# AP-SH2A-6A RTC の不具合について

3版 2023年10月02日

対象製品 : AP-SH2A-6A  
対象製品番号 : 01510011 ~ 01510140

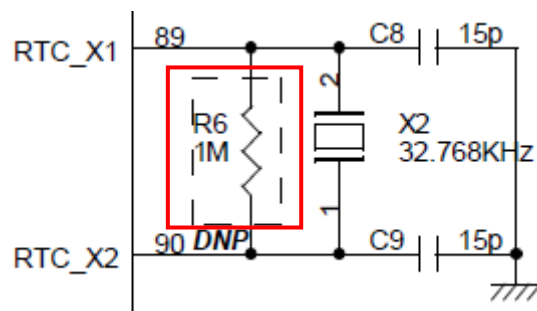
AP-SH2A-6A 回路図に未実装と記載されている R6 が実装されていたため、RTC のクロックが発振しない場合があります。  
RTC を使用しない場合には動作に問題はありません。

R6 を未実装に変更します。
